## 改善箇所説明図

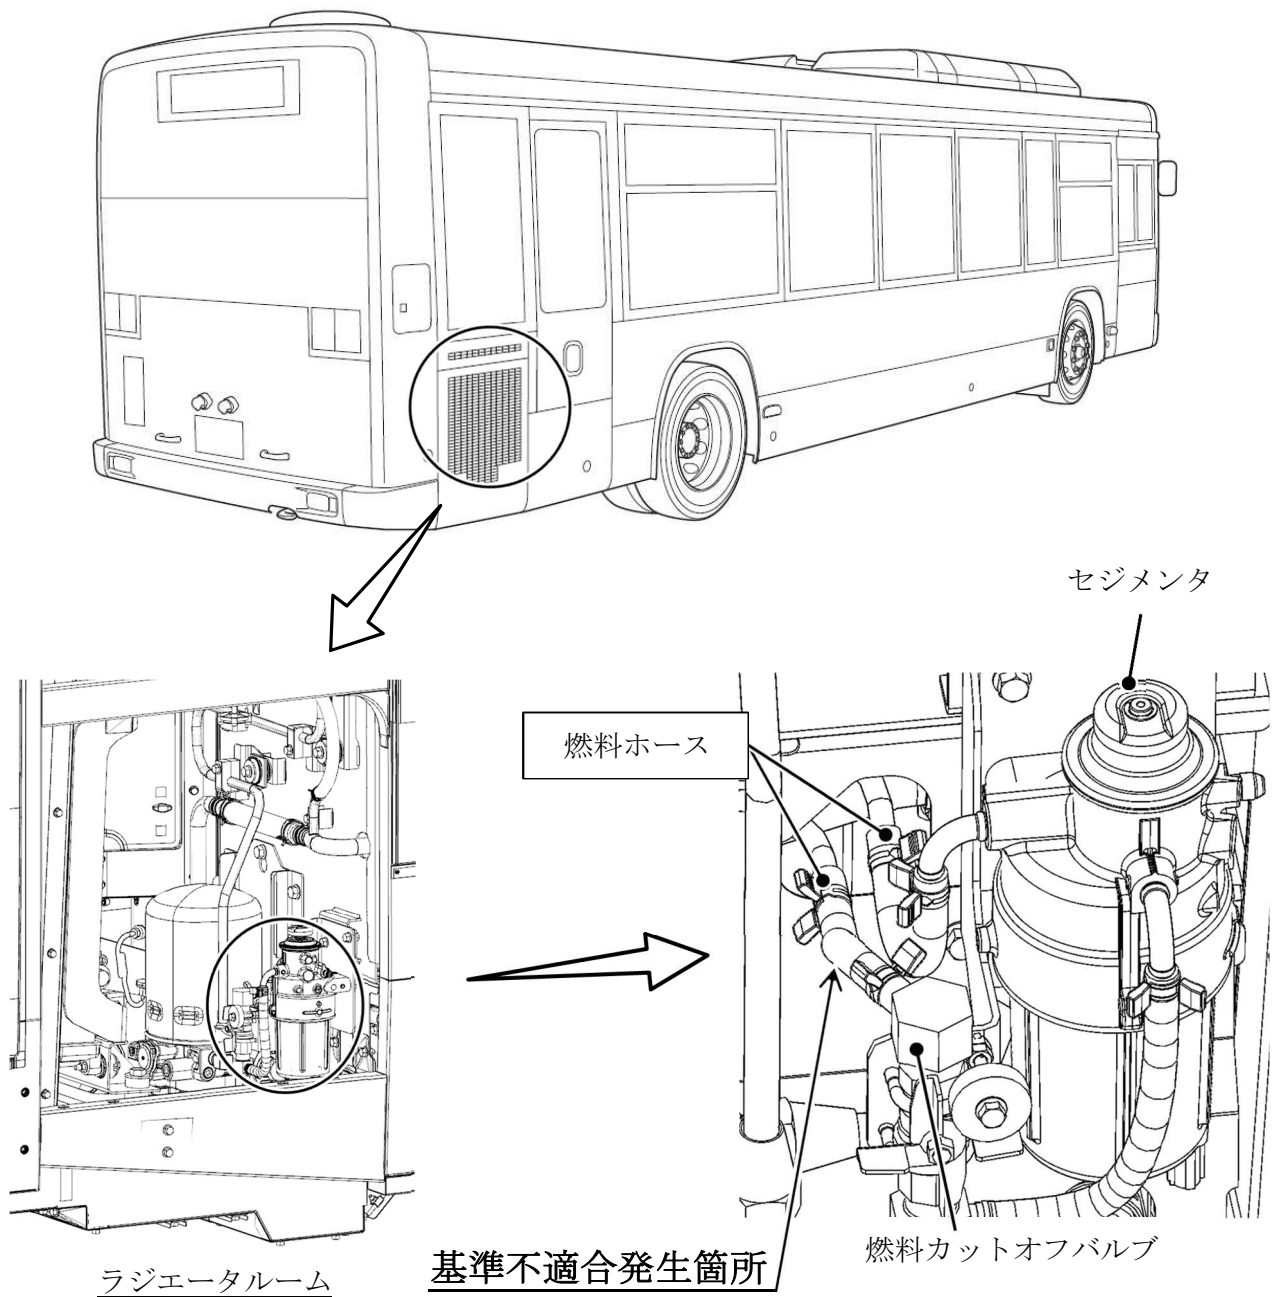
大型バスの燃料ホースにおいて、成型ホースの差し込み代の組付け指示が不適切なため、差し込み代が大きい場合に曲げ部に応力が集中し亀裂が発生することがある。そのため、そのまま使用を続けると亀裂が進展し、燃料が漏れるおそれがある。

全車両、燃料ホースを対策品に交換し正規位置に組付ける。

識別：運転者席左側ドア開口部のシリアルナンバープレートの上側中央に白色ペイントを塗布する。
